Technische Änderung zu SAI M8 Line Verteiler

Nummer Produktänderungsmitteilung: PCN-PB44-20211208-00-A
Veröffentlicht am: 08.12.2021
Gültigkeit: bis auf Weiteres
Revisionsnummer: 00

2. Technische Änderung

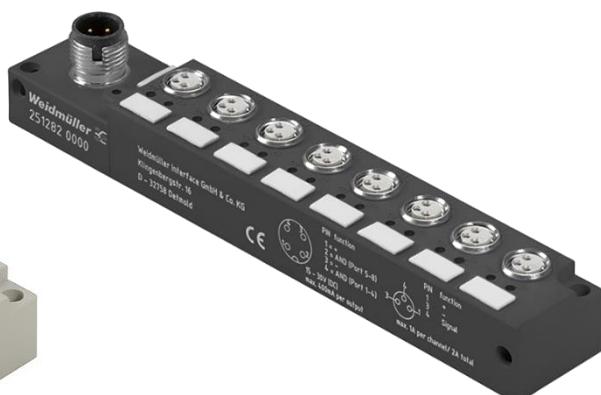
- Der Kunststoff für das Gehäuse wird durch schwarzes Pocan ersetzt.
- Der Kunststoff der Kontaktträger wird auf graues Pocan umgestellt.
- Der Verguss auf der Unterseite wird zukünftig naturbelassen und nicht mehr als Spiegelverguss ausgeführt. Geringe Einfallstellen auf der Rückseite des Verteilers sind möglich. Diese haben keinen Einfluss auf die technischen Daten.
- Die Rastnasen der neuen Markierer sind symmetrisch angeordnet.
